INFORMAÇÃO

NIPG: 1093/25

ASSUNTO: Parecer técnico sobre os Planos de Ação de Gestão de Ruído das GIT da A8 - (IC36) Leiria Sul / Leiria Nascente (Pousos – Ligação A1), A8-1/COL-Circular Oriente de Leiria (IC2/VPL/Ligação A1) e VPL - Via de Penetração de Leiria (A8-1/COL – Rotunda (CIL))

Figura 1 – Extrato do Anexo I do Plano de Ação das GIT da VPL - Via de Penetração de Leiria (Nó da A8-1/COL – Rotunda) : a) Zona de Olhalvas; b) e c) Zona da Lapa.

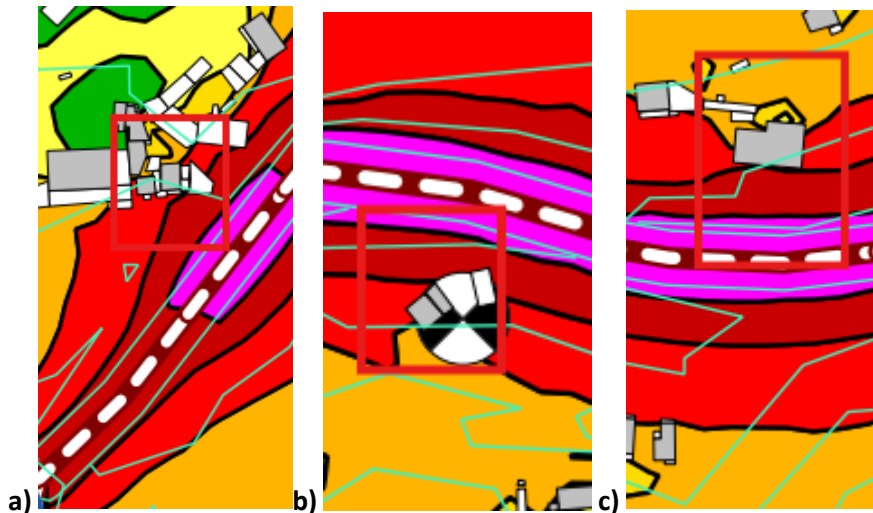
Em virtude da análise do Plano de Ação, e respetivos mapas de ruído para os indicadores Lden e Ln, no quais, denote-se, que não é evidenciado qualquer barreira acústica implementada, ainda que se verifique a redução os níveis de ruído ambiente, existem recetores sensíveis que se mantêm expostos a valores elevados, para ambos os indicadores, locais onde se entende que deveria ser avaliada e preconizada a implementação de medidas de mitigação, nomeadamente: Lden - lugares de Olhalvas e Lapa; Ln - lugares de Olhalvas e Lapa.

- i) Assim, salvo melhor opinião, entende-se que Plano de Ação da VPL - Via de Penetração de Leiria (Nó da A8-1/COL – Rotunda), efetuado com base no MER da VPL, deverá ir ao encontro do previsto no Plano Municipal de Redução de Ruído de Leiria para a área adjacente a esse sublanço, assim como tomar as devidas ações por forma a debelar as zonas de conflito assinaladas na planta de Zonamento Acústico.
- ii) De seguida, na figura 1, apresentam-se locais onde se entende que deveria ser avaliada com maior atenção a colocação de barreiras acústicas:

- iii) Considera-se que deverá existir intervenção nos locais identificados com ocupação humana sujeita a níveis de ruído superiores aos que seriam expectáveis. Ao verificarem-se valores de exposição superiores aos valores regulamentares deverão ser avaliadas e implementadas medidas de minimização adicionais.
